附錄三

建築配置及景觀計畫

圖 A3-2 地下一層平面圖 (本次變更)

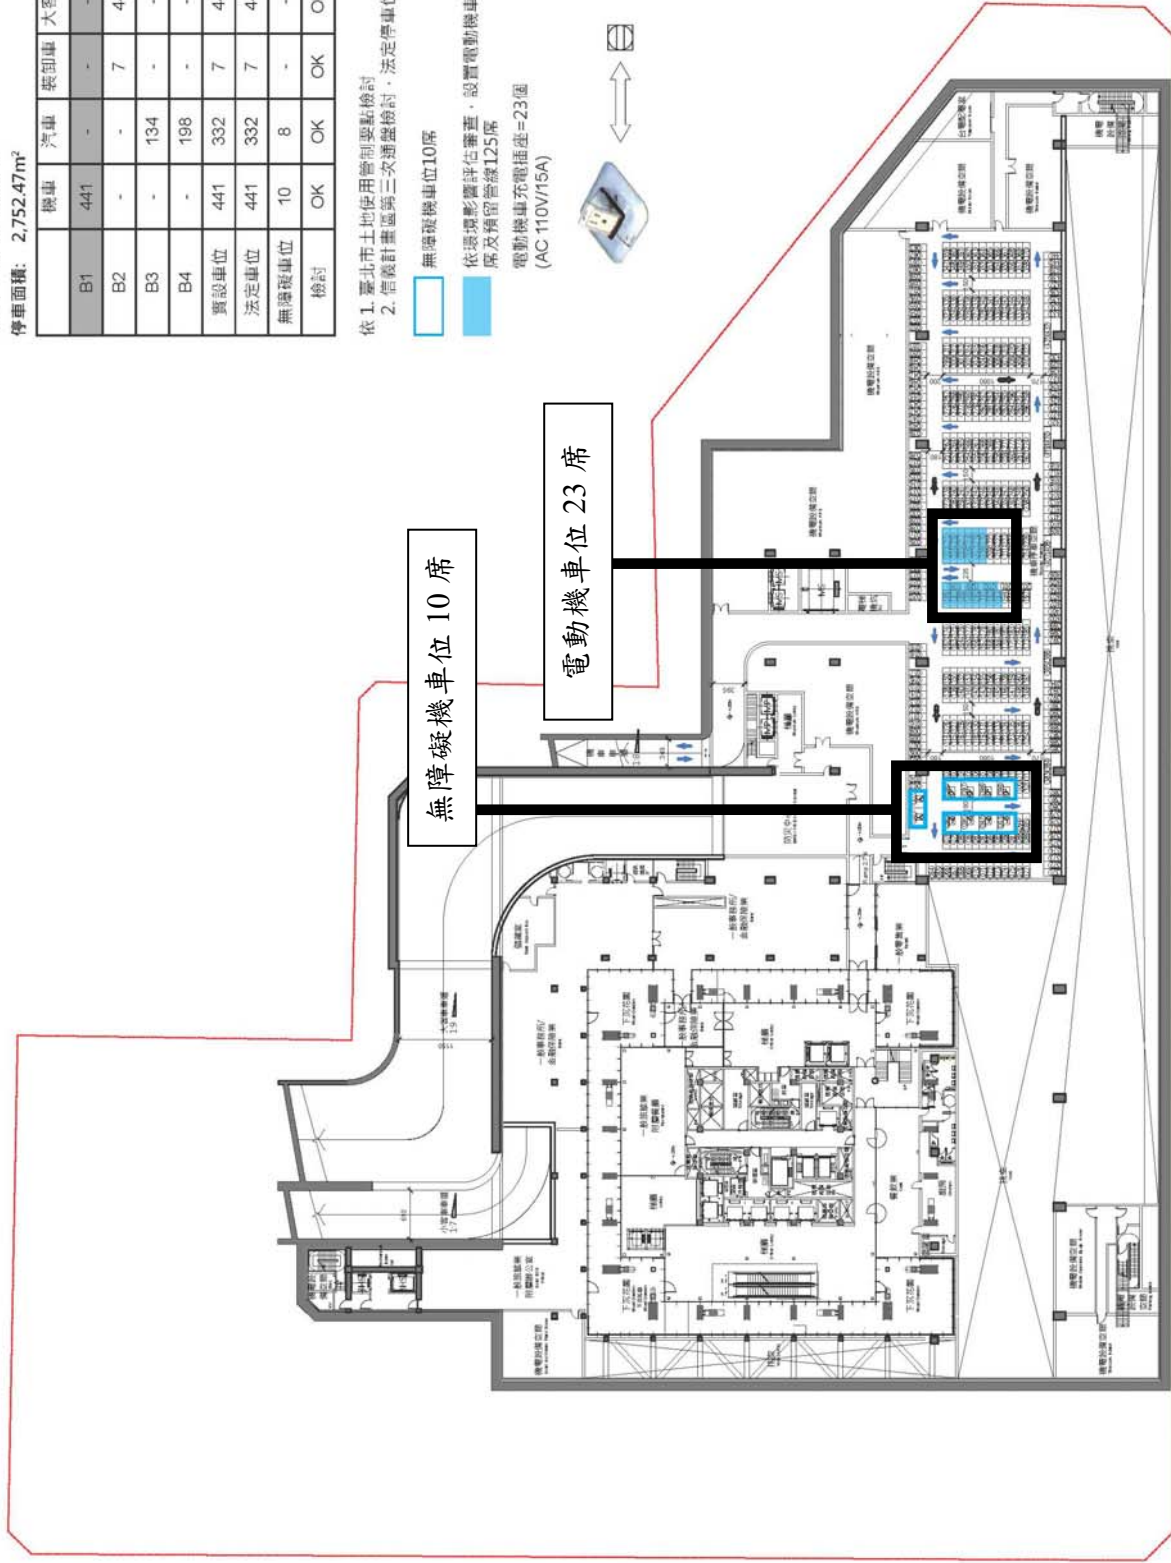
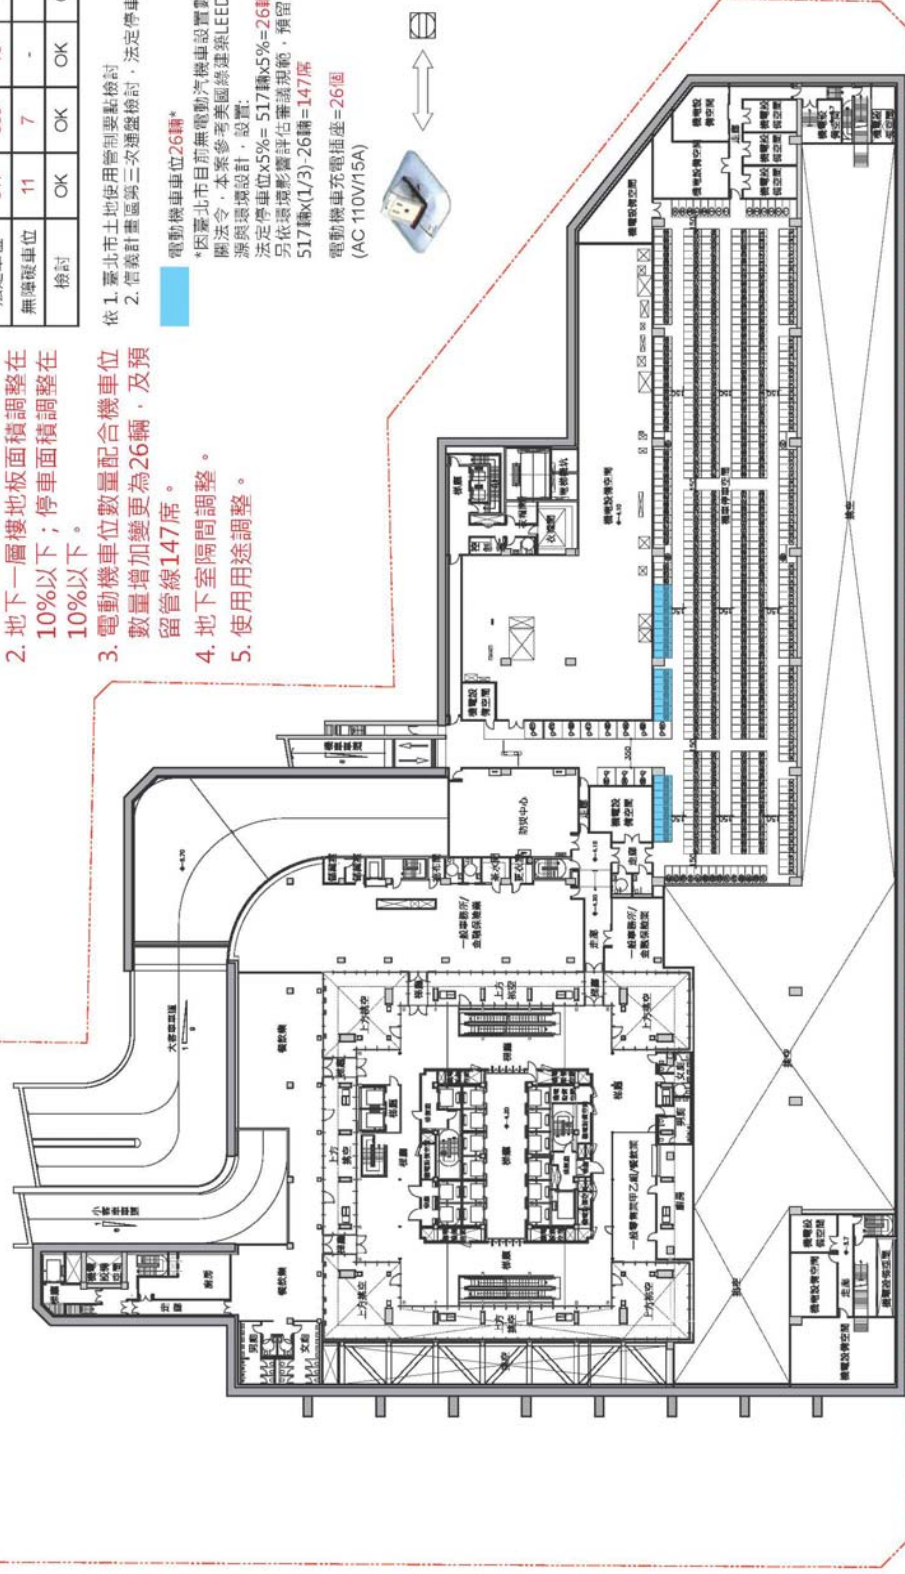
- 變更設計說明:
1. 依使用用途變更調整汽機車數量，法定機車位變更為517輛 (原441輛)；法定汽車位變更為309輛 (原332輛)；法定裝卸位變更為10輛 (原7輛)；無障礙車位配合調整。
 2. 地下一層樓地板面積調整在10%以下；停車面積調整在10%以下。
 3. 電動機車位數量配合機車位數量增加變更為26輛，及預留管線147席。
 4. 地下室隔間調整。
 5. 使用用途調整。

電動機車位26輛*

*因臺北市目前無電動汽機車設置數量之相關法令，本案參考美國綠建築LEED領先能源與環境設計，設置：

法定停車位x5%= 517輛x5%=26輛

另依環境影響評估審議規範，預留管線

517輛x(1/3)-26輛=147席

電動機車充電插座=26個
(AC 110V/15A)

圖 A3-4 地下二層平面圖 (本次變更)

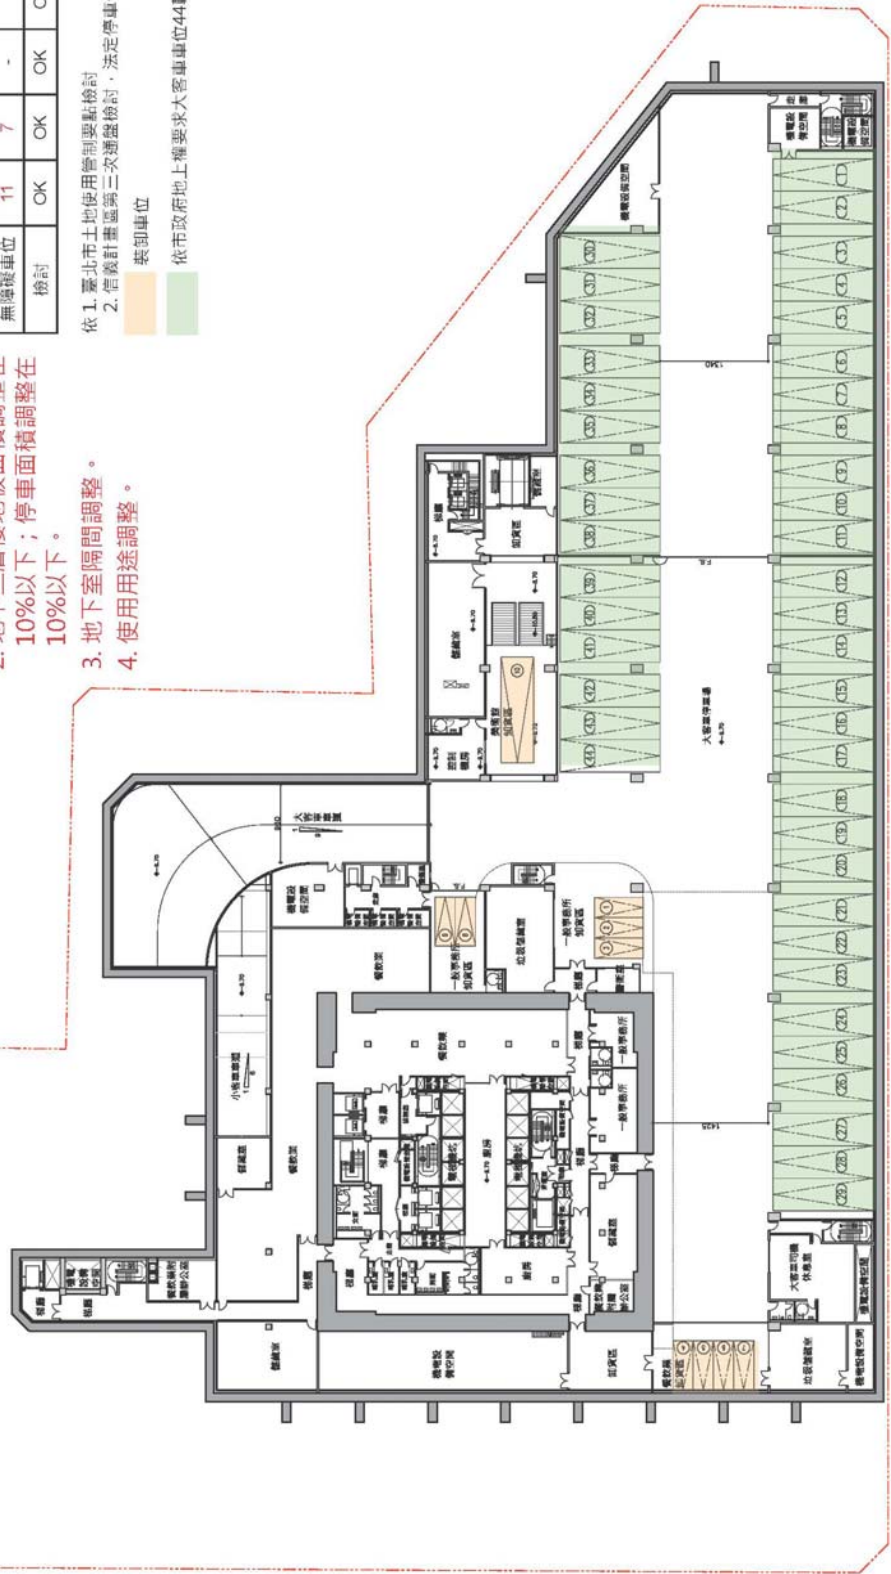
- 變更設計說明:
1. 依使用用途變更調整汽機車數量，法定機車位變更為517輛 (原441輛)；法定汽車位變更為309輛 (原332輛)；法定裝卸位變更為10輛 (原7輛)；無障礙車位配合調整。
 2. 地下二層樓地板面積調整在10%以下；停車面積調整在10%以下。
 3. 地下室隔間調整。
 4. 使用用途調整。

圖 A3-6 地下三層平面圖 (本次變更)

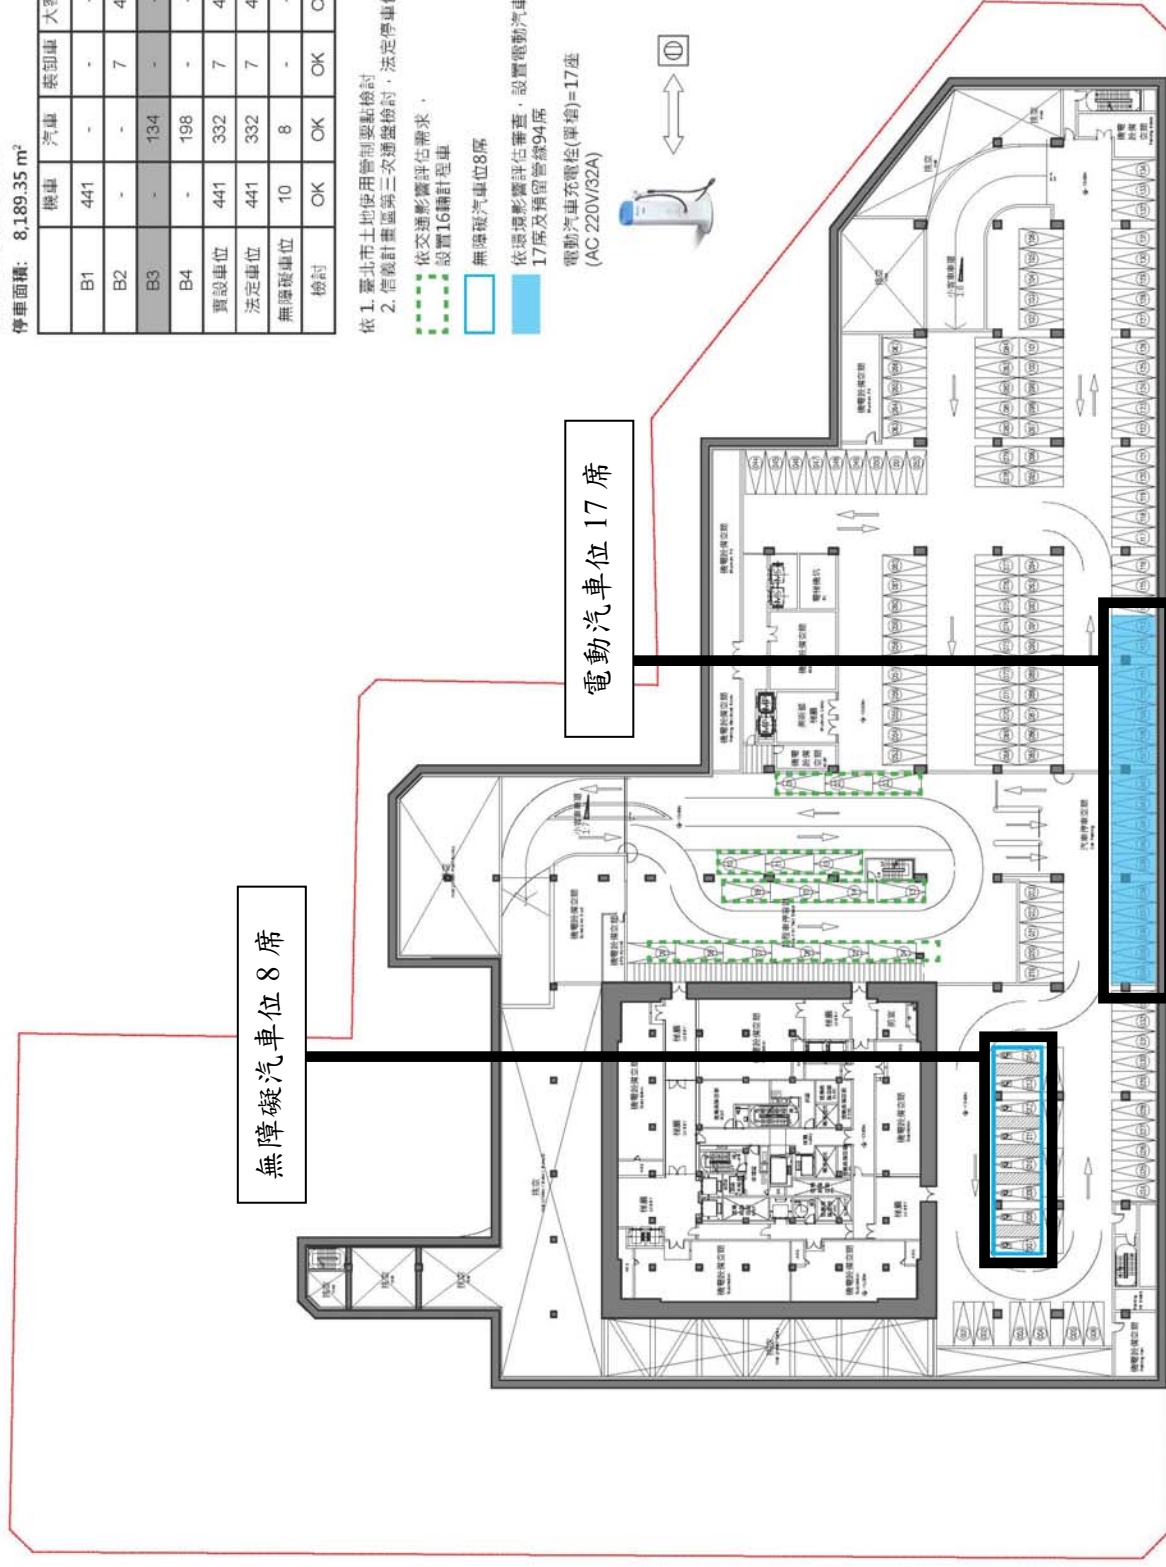
- 變更設計說明:
1. 依使用用途變更調整汽機車數量，法定機車位變更為517輛 (原441輛)；法定汽車位變更為309輛 (原332輛)；法定裝卸位變更為10輛 (原7輛)；無障礙車位配合調整。

2. 地下三層樓地板面積調整在10%以下；停車面積調整在10%以下。
3. 地下室隔間調整。
4. 使用用途調整。

- 依 1. 臺北市土地使用管制要點檢討
2. 信義計畫區第三次通盤檢討，法定停車位x0.7
3. 依交通影響評估需求，設置16輛計程車
4. 依環境影響評估原核准，設置電動汽車車位17輛及預留管線94席
電動汽車充電位(單槍)=17座
(AC 220V/32A)

圖 A3-8 地下四層平面圖 (本次變更)

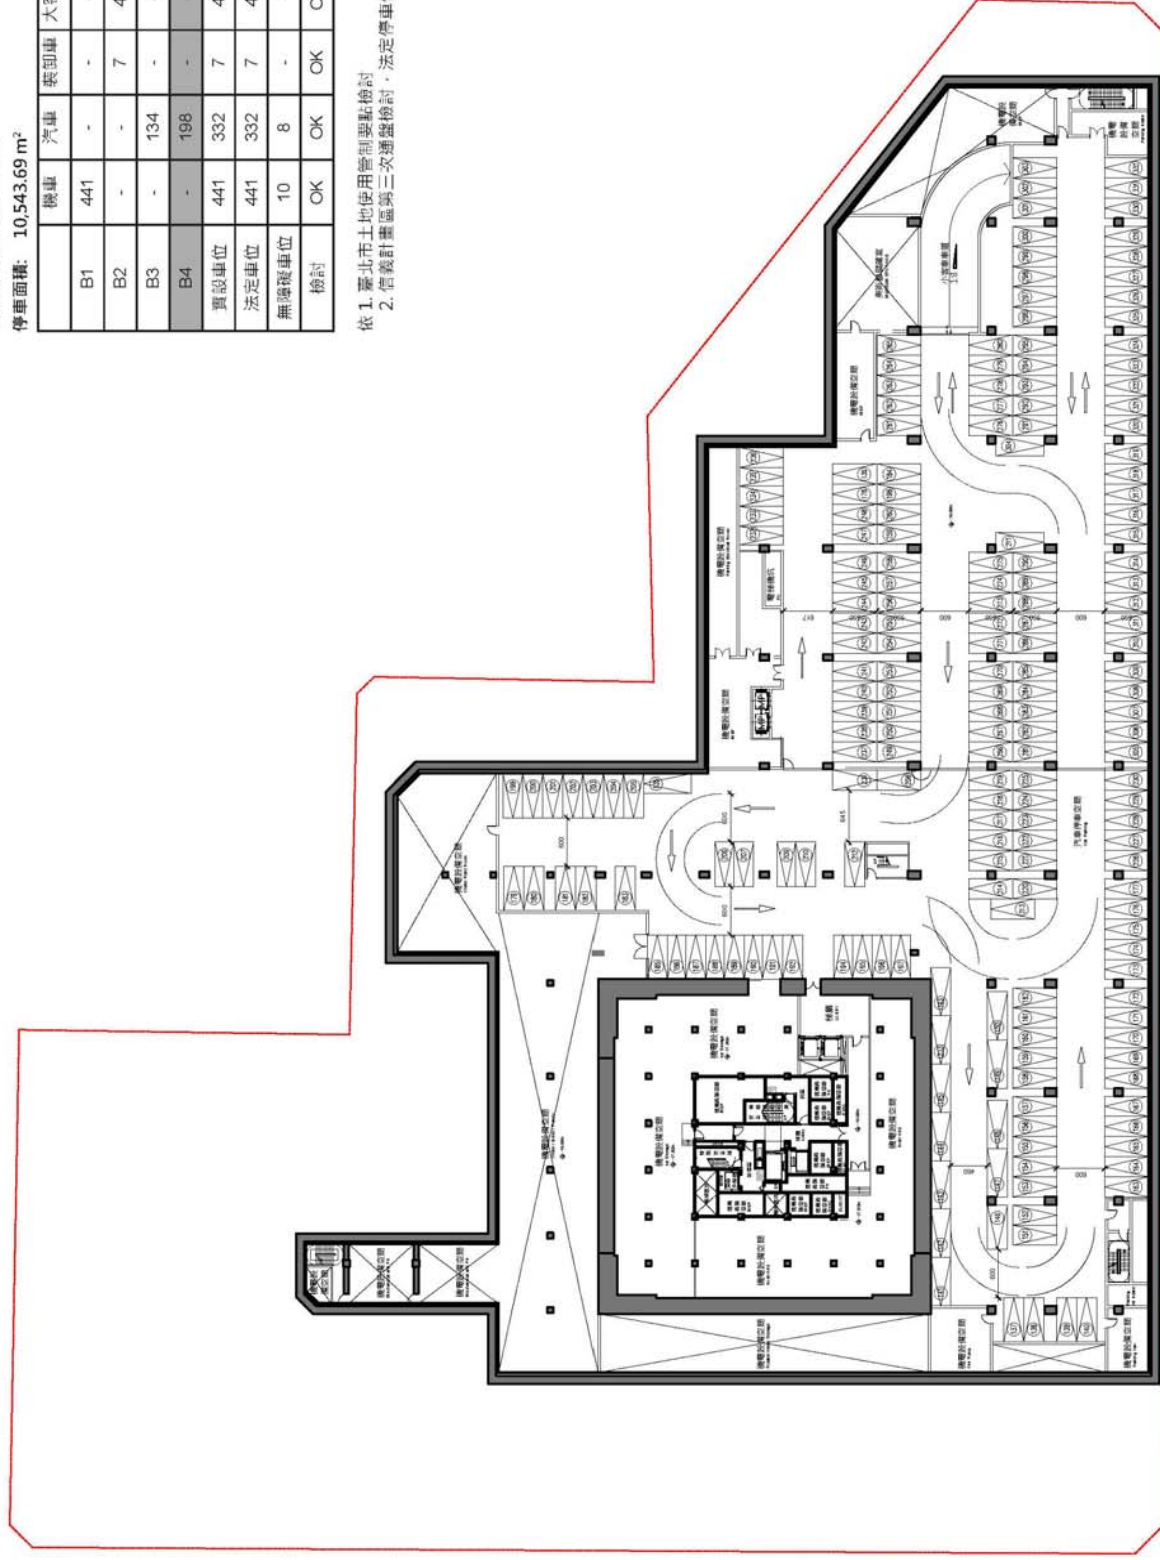
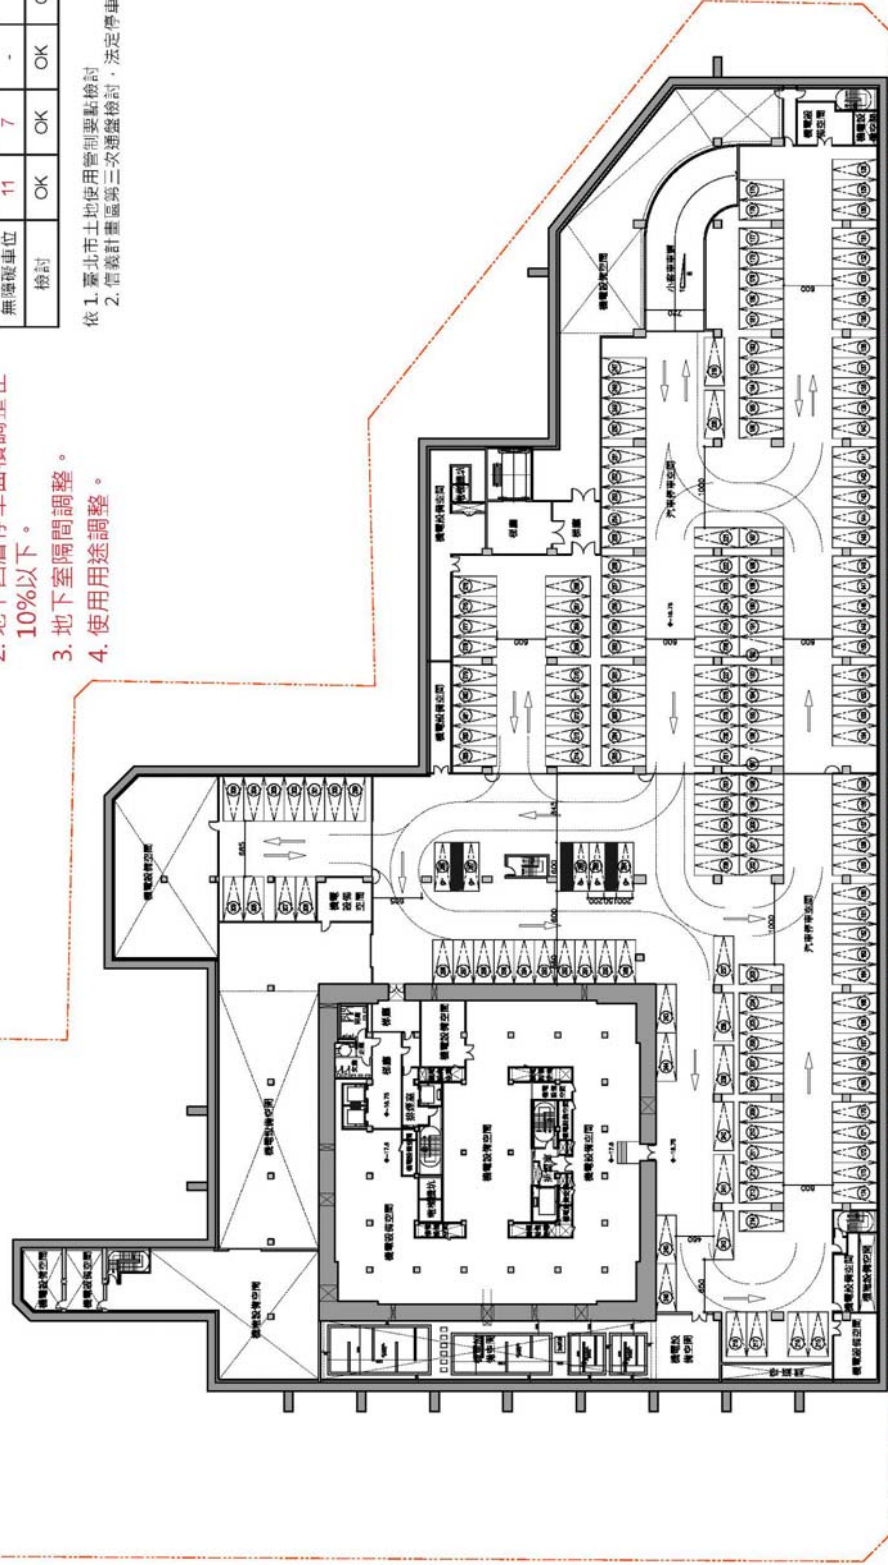
- 變更設計說明：
1. 依使用用途變更調整汽機車數量，法定機車位變更為517輛 (原441輛)；法定汽車位變更為309輛 (原332輛)；法定裝卸位變更為10輛 (原7輛)；無障礙車位配合調整。
 2. 地下四層停車面積調整在10%以下。
 3. 地下室隔間調整。
 4. 使用用途調整。
